**Всемирный форум для согласования правил
в области транспортных средств**

Рабочая группа по пассивной безопасности

Правила № 135 ООН (боковой удар о столб (БУС))**Предложение по поправкам серии 02
к Правилам № 135 ООН (боковой удар о столб (БУС))****Представлено экспертом от Нидерландов***

«Приложение 2

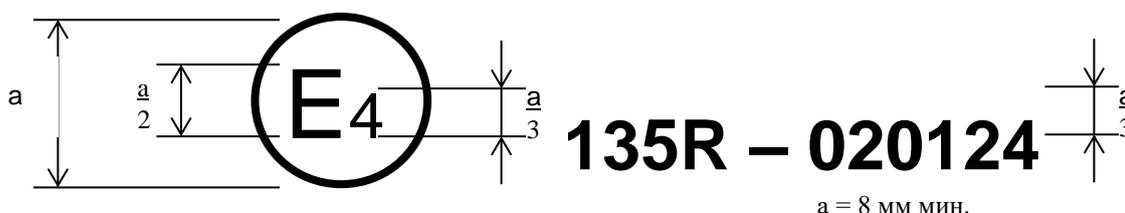
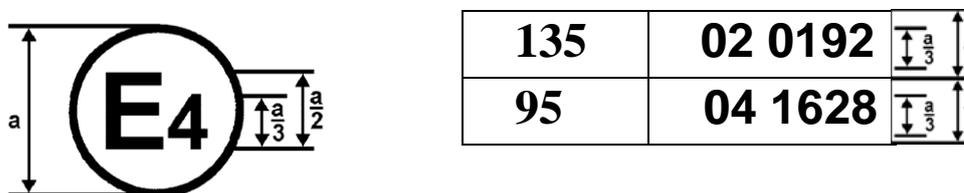
Приложение 2 изменить следующим образом:

Приведенный выше знак официального утверждения, проставленный на транспортном средстве, указывает, что данный тип транспортного средства был официально утвержден в отношении характеристик при боковом ударе о столб в Нидерландах (E4) на основании Правил № 135 под номером официального утверждения **0124**. Номер официального утверждения указывает, что официальное утверждение было предоставлено в соответствии с требованиями Правил № 135 с внесенными в них поправками серии **02**.

Приведенный выше знак официального утверждения, проставленный на транспортном средстве, указывает, что данный тип транспортного средства официально утвержден в Нидерландах (E 4) на основании правил №№ 135 и 95 ООН¹. Первые две цифры номеров официального утверждения указывают, что на дату предоставления соответствующих официальных утверждений Правила № 135 включали поправки серии **02**, а Правила № 95 включали поправки серии **04**».
